Avis délibéré

**relatif au projet de parc éolien sur les communes
de Belmont et Tornay (52),
porté par la société « Énergies du Sud Vannier »**

n°MRAe APGE102

Carte de synthèse des sensibilités écologiques de l'aire d'étude

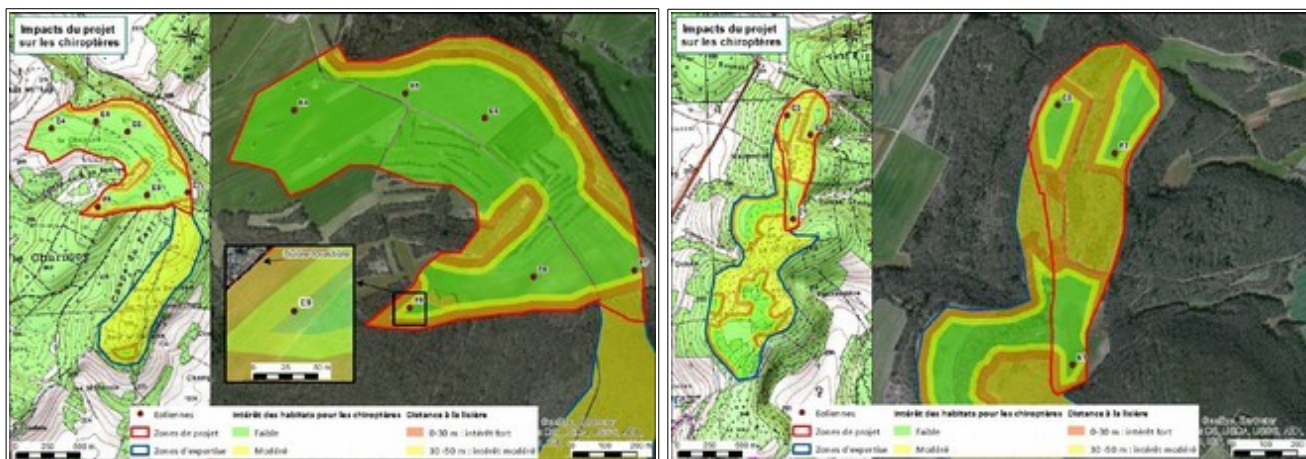
L'Autorité environnementale recommande à l'exploitant de porter une attention renforcée aux suivis comportementaux des oiseaux et à leur mortalité, pour affiner l'impact réel du projet et de s'assurer de l'efficacité des mesures compensatrices et de déduire si nécessaire les modifications de conditions d'exploitation à apporter.

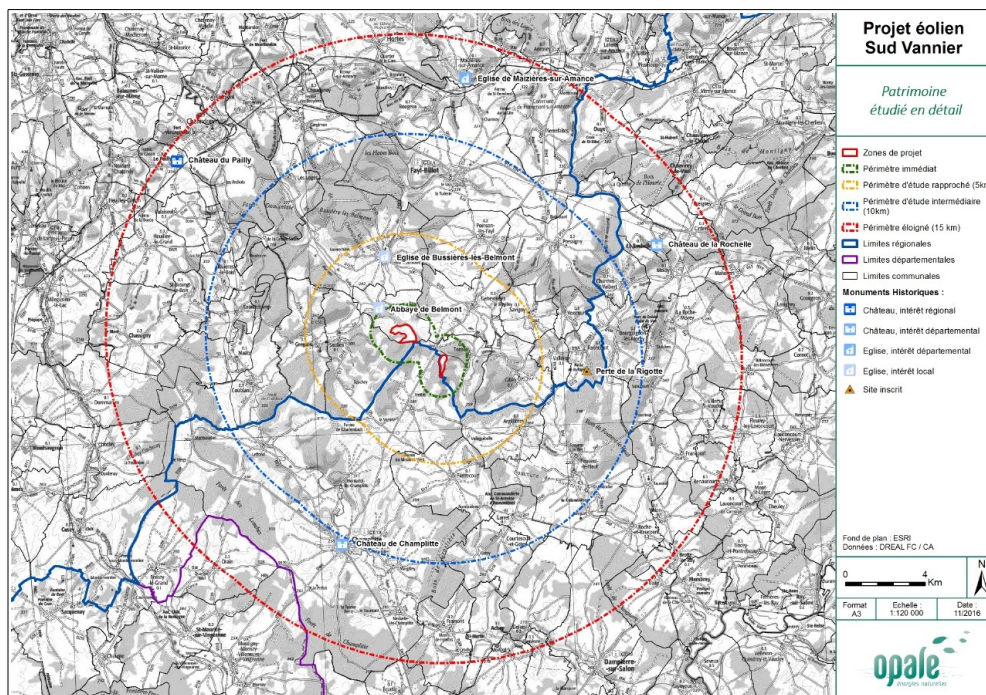
La recommandation habituellement retenue, reprise notamment par le SRE, est de maintenir les éoliennes éloignées de plus de 200 m des espaces boisés. Dans le cas présent, toutes les éoliennes sont placées à moins de 200 m d'une lisière.

L'Autorité environnementale regrette que l'implantation du parc éolien soit si proche des espaces naturels boisés, propices aux espèces naturelles telles que les chiroptères. Elle constate que l'exploitant a cependant cherché à prendre en compte cette problématique (en proposant un bridage réduisant les risques de collision de 70%), mais s'interroge sur l'adéquation de ce niveau de réduction avec la préservation de ces espèces protégées.

L'Autorité environnementale recommande à l'exploitant de renforcer le suivi comportemental et de la mortalité des chauves-souris, afin de s'assurer de l'efficacité du plan de fonctionnement et de bridage mis en place et, le cas échéant, d'accroître ses performances.
